豊洲新市場基本設計 検討事項（5，6，7街区共通）

豊洲新市場基本設計 検討事項（5街区）

豊洲新市場基本設計 検討事項 6 街区

豊洲新市場基本設計 検討事項（7 街区）

5街区1階平面図 S=1/2000

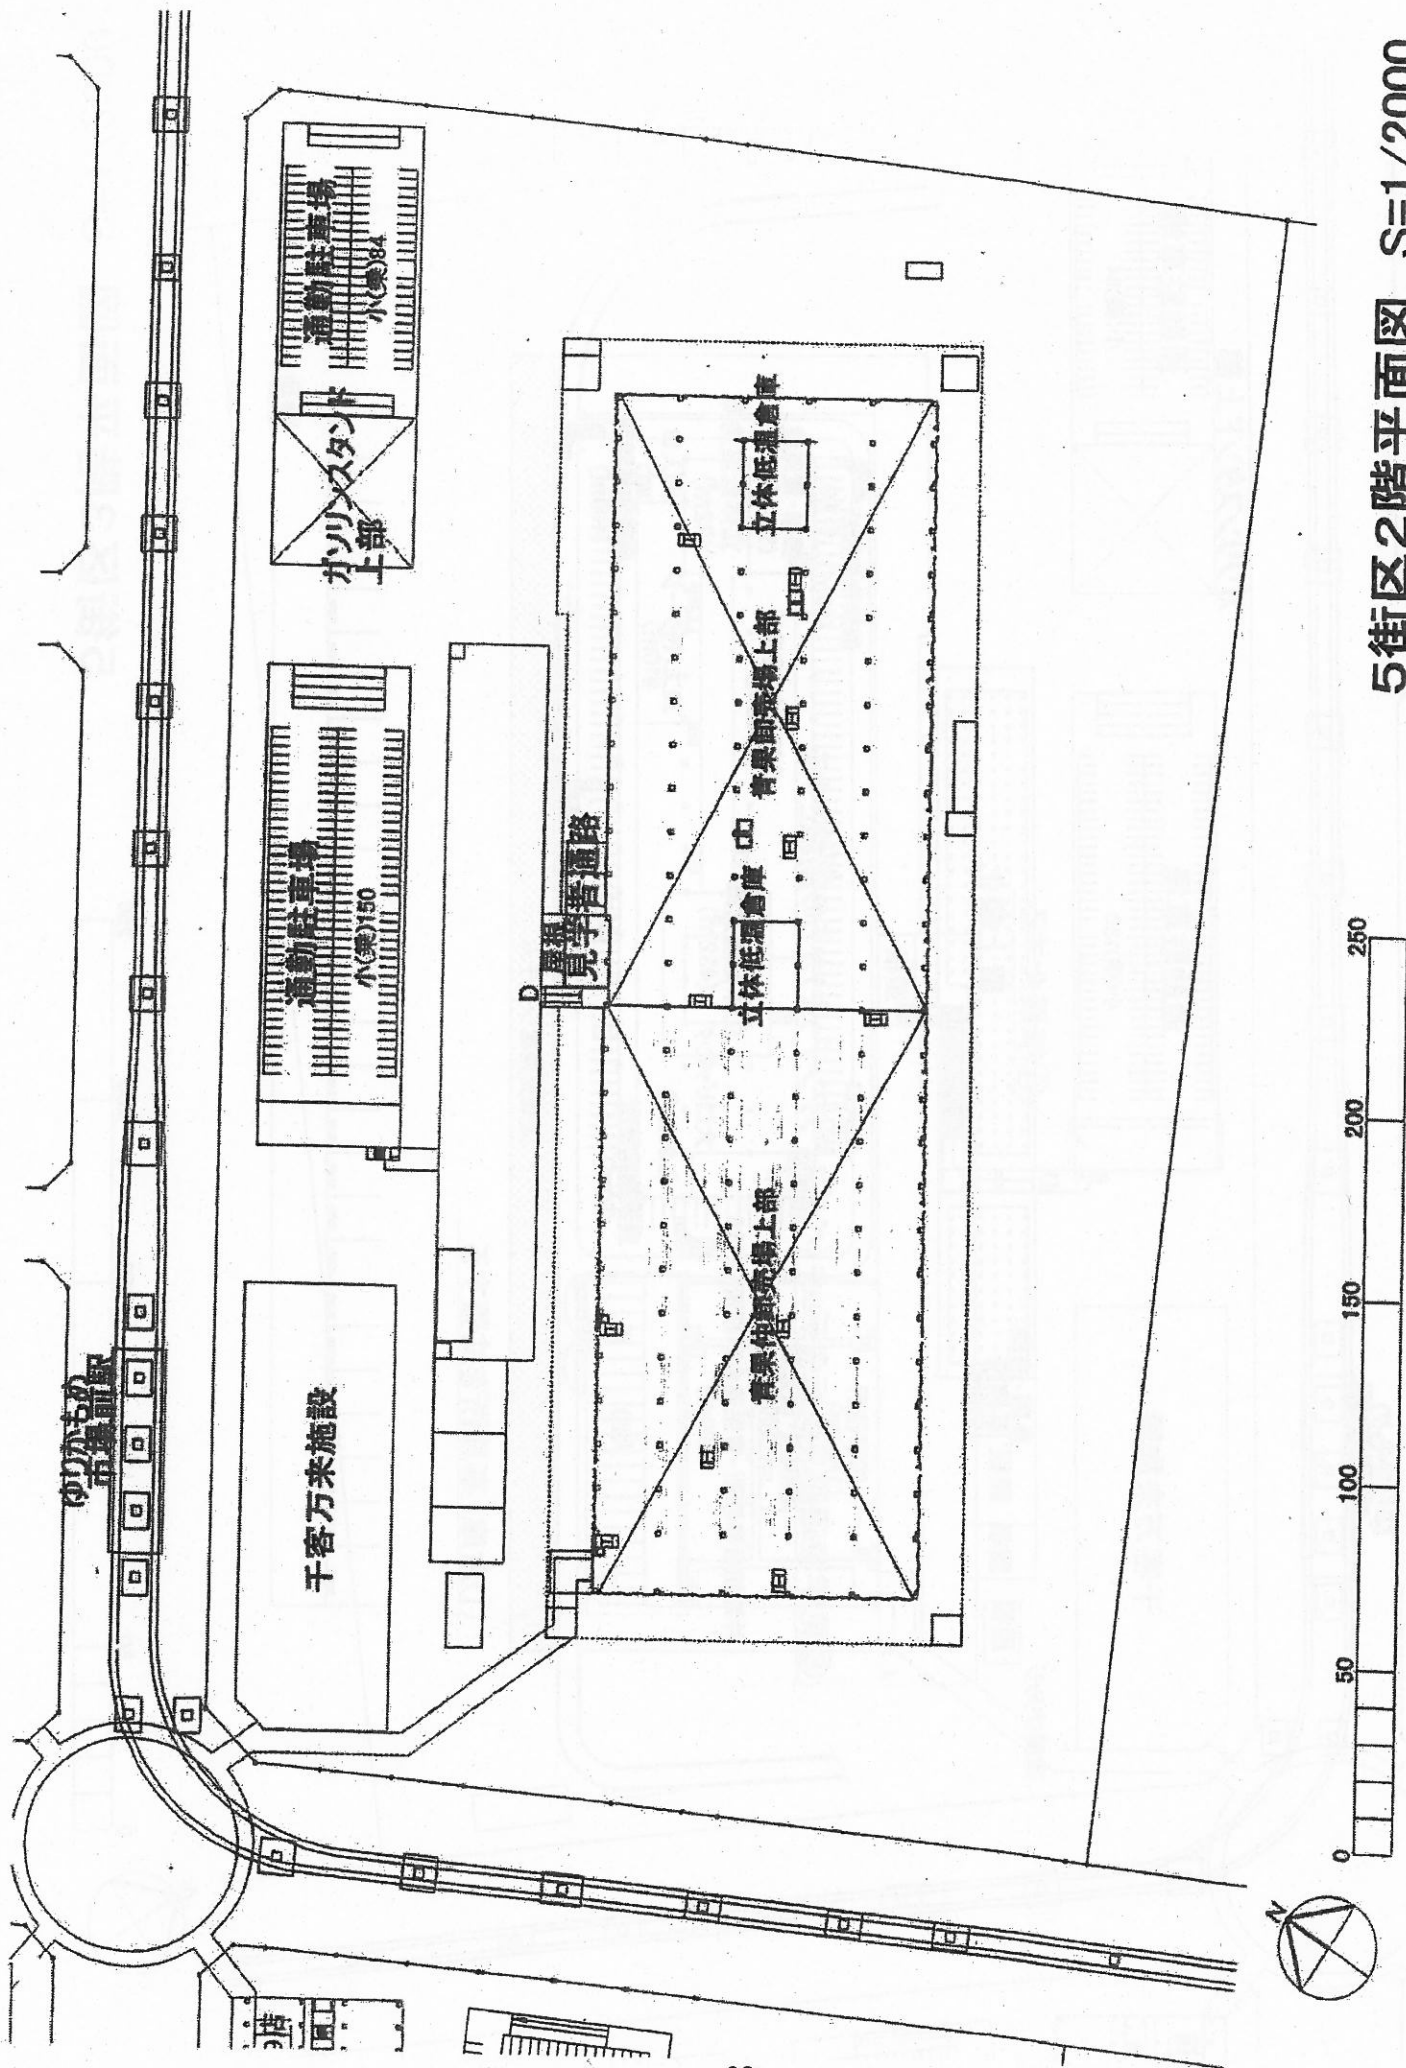
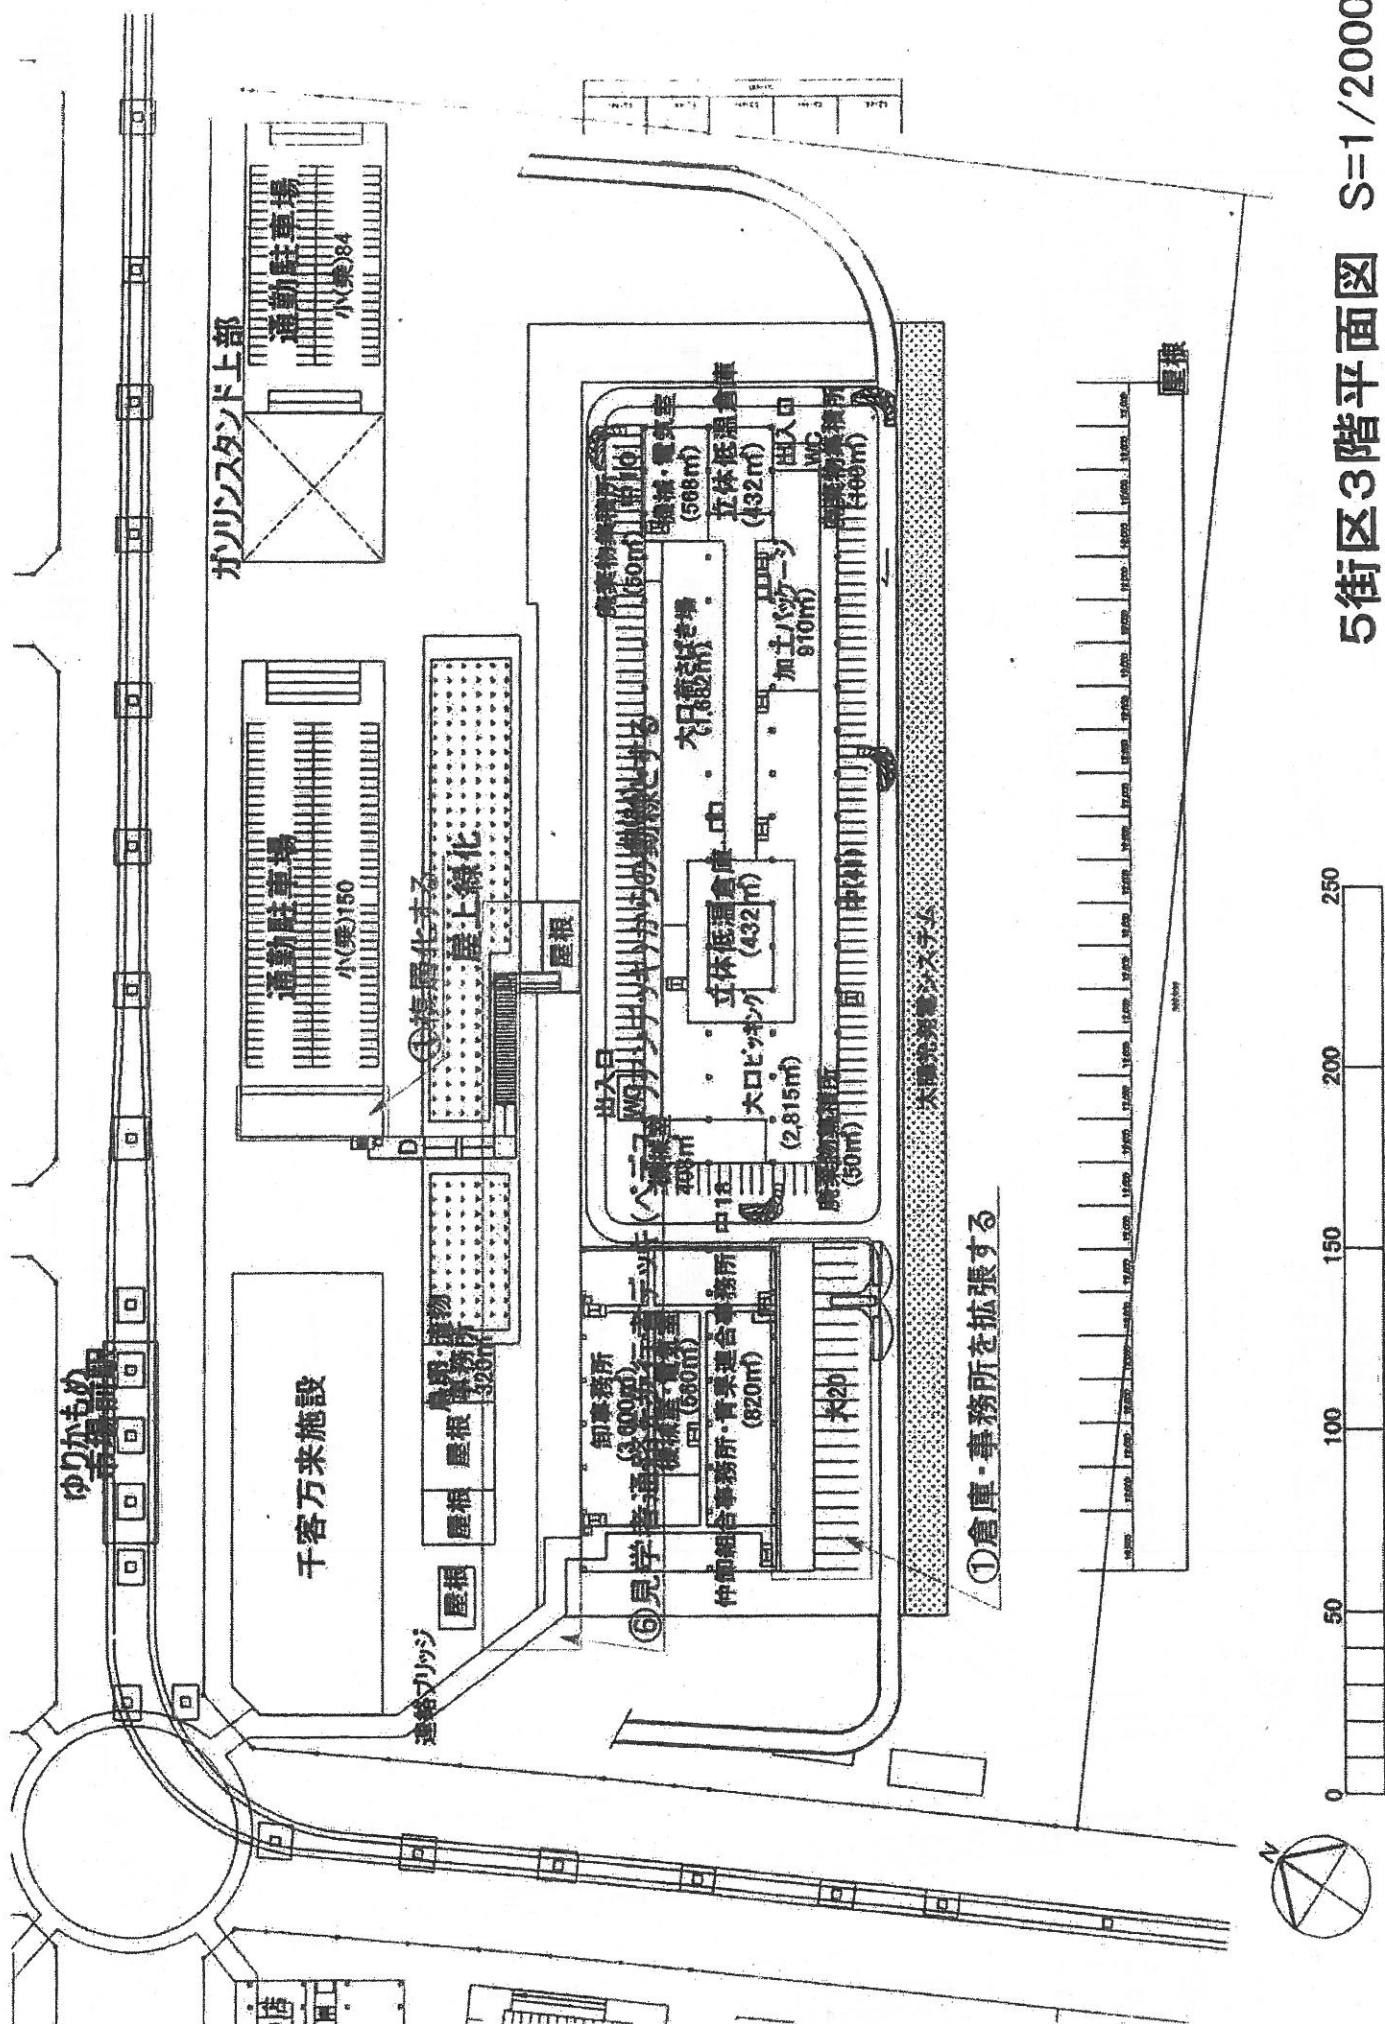
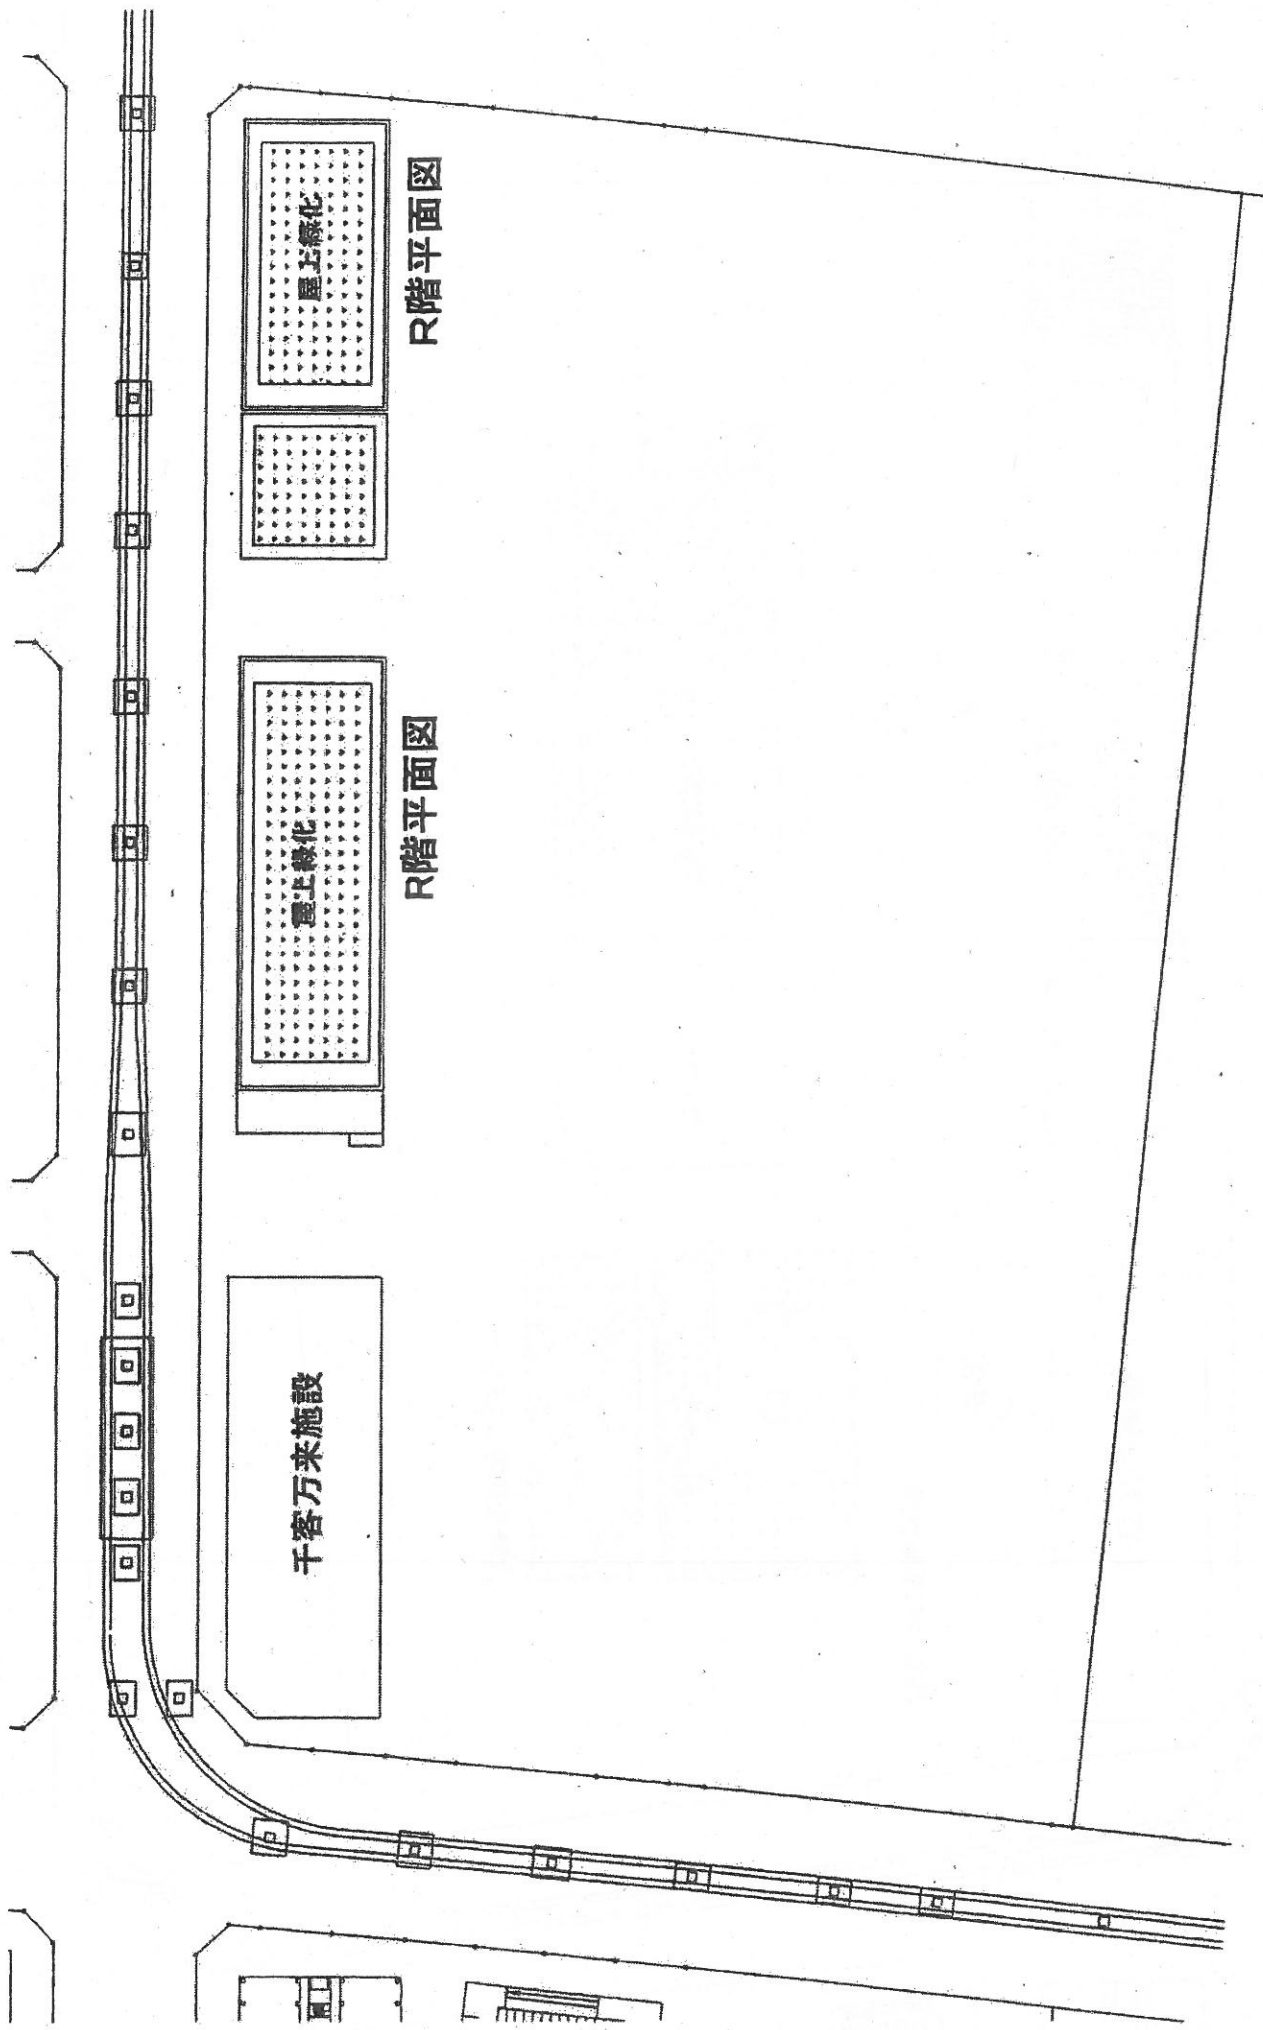
④左折レーンの位置の変更を検討する
④小型車に加え中型車も配置する

- ・ それぞれのバースの近くに対応する車種の待機駐車場がくるように待機駐車場の位置を再検討する。検討にあたっては、大型車を最優先する。
- ・ 併せて、外周道路の形状を変更するなどして待機駐車スペースを拡張、3 階にあった大型車待機駐車場 20 台分を地上に確保するとともに、小型車待機駐車場を仲卸売場からも近い位置に変更する。
- * 外周道路の形状の変更にあたって、例えば、環状二号線の出入口から入場した車の左折レーンの位置を見直すことが考えられる。

5 街区断面図 S=1/800

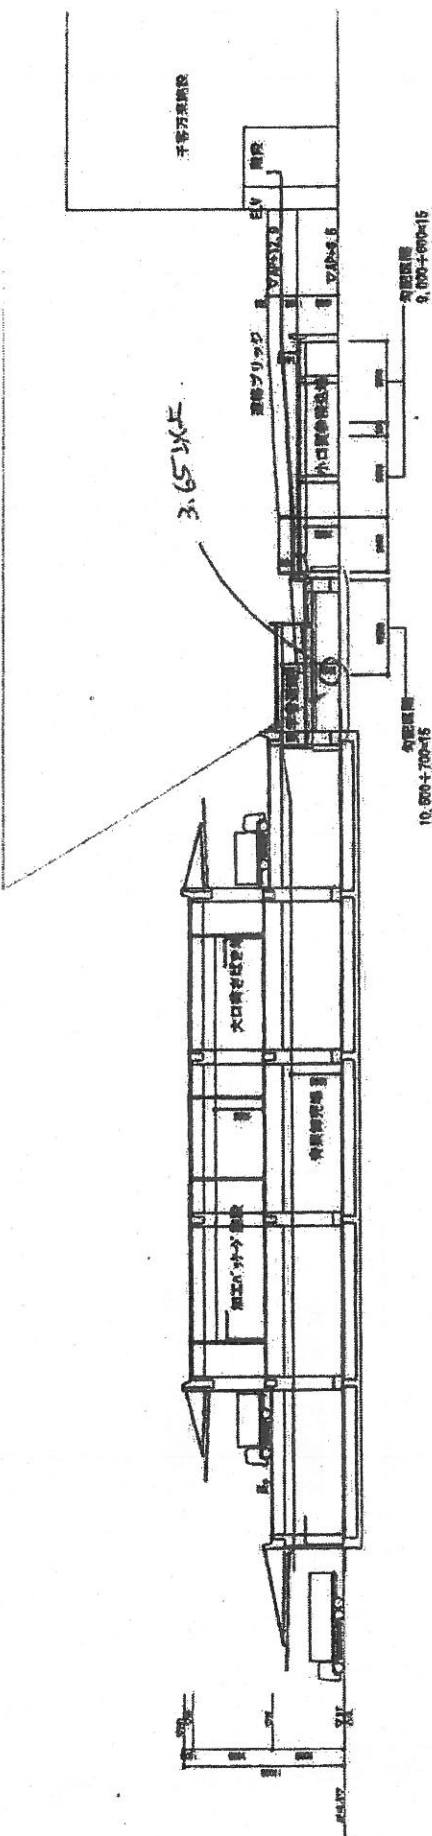
⑥天井高さを小口買参積込場と同程度以上とする

- ・ 卸売場・仲卸売場内では、できれば梁下 4.0m 以上確保する。また、現在 3.05m しかない卸売場と小口買参積込場との間の通路の天井高さについて、小口買参積込場と同程度 (3.65m) 以上確保する。

1階平面図

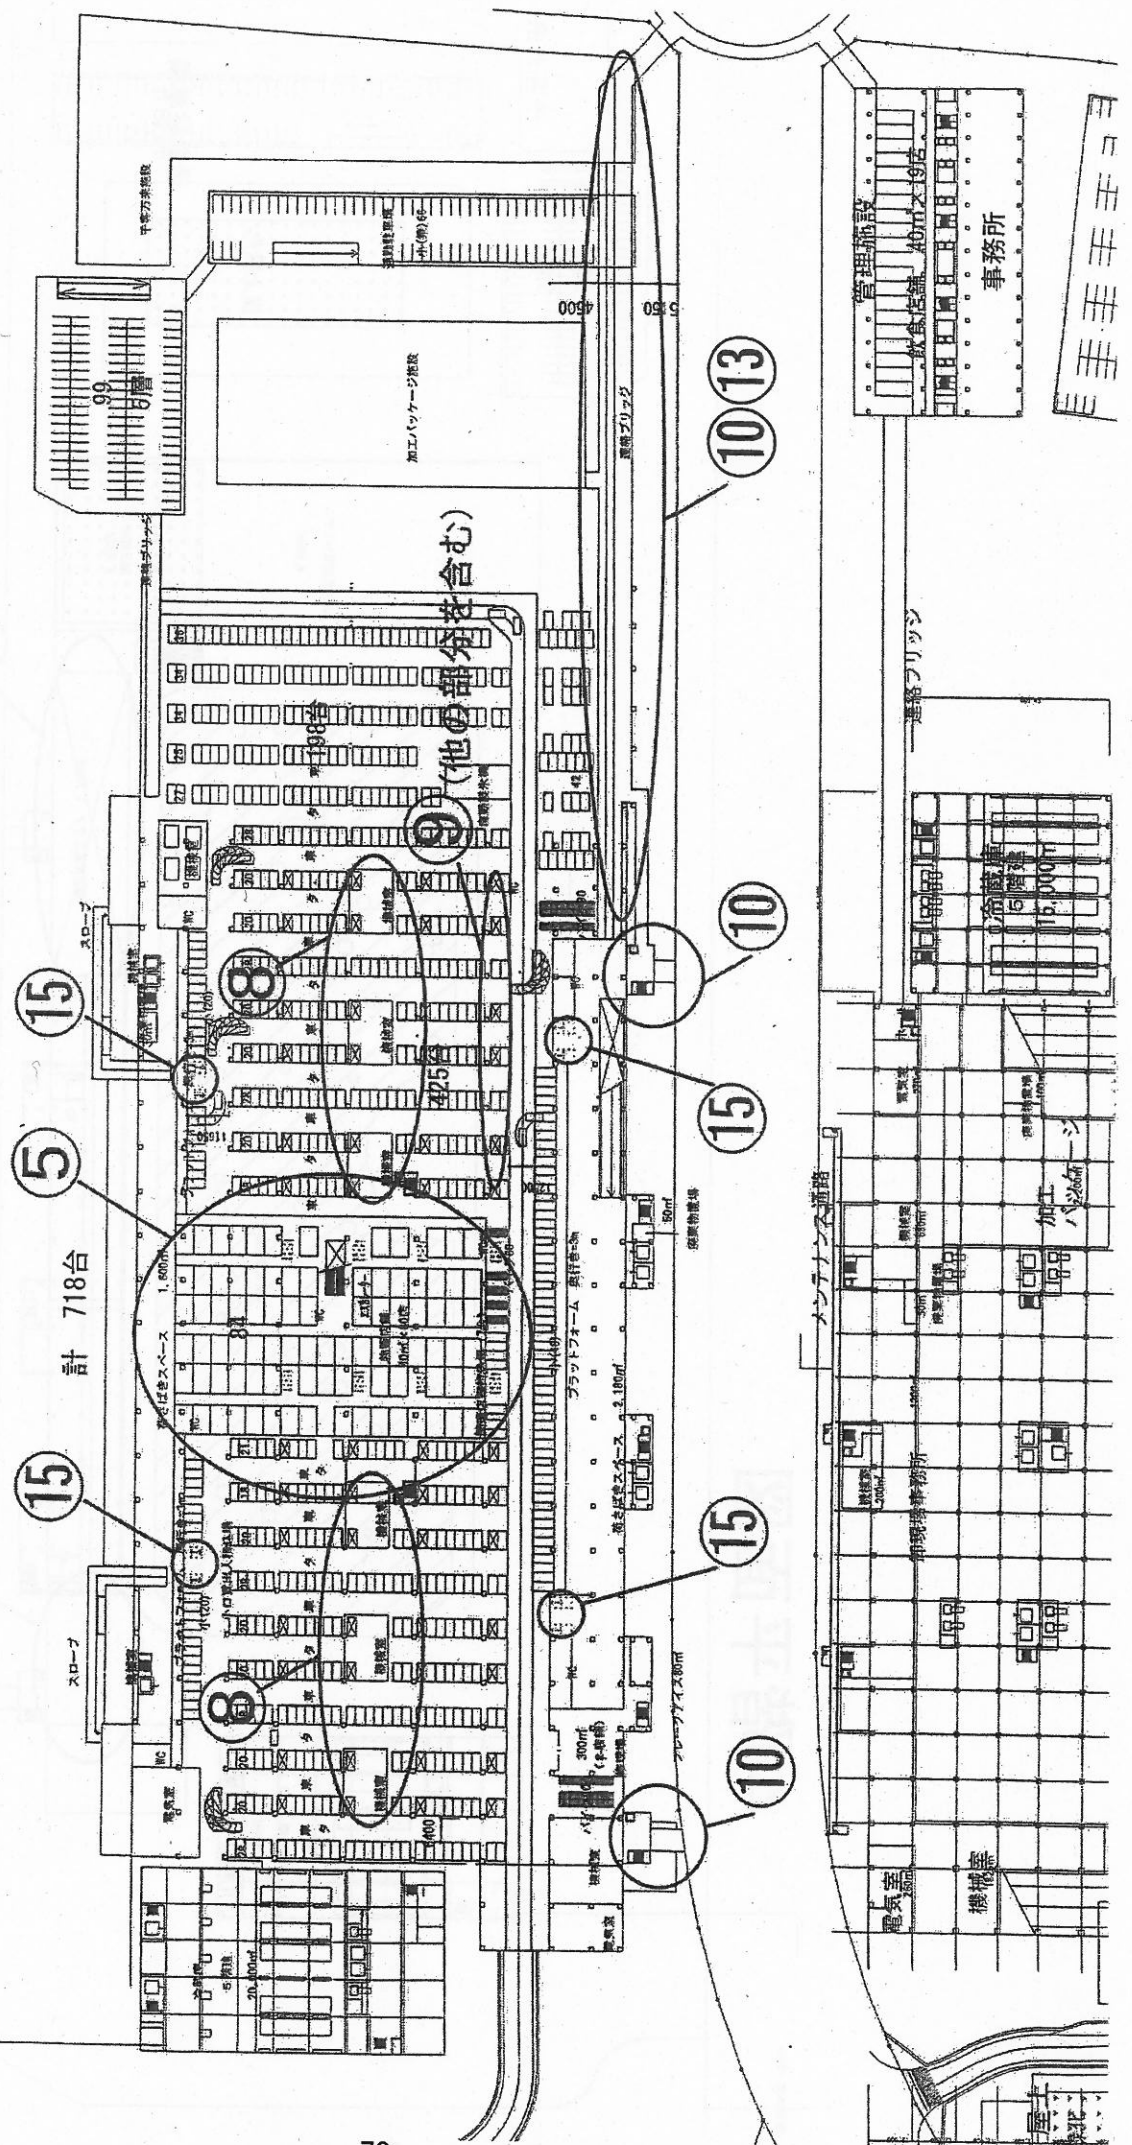
課題 1 残さ(魚腸骨集積所)及びふぐ除毒所の設置場所がない。…図面①

- ・ 業界との調整で、1 階の別紙資料①の通り、廃棄物集積所に隣接する計画で、現在調整を図っている。
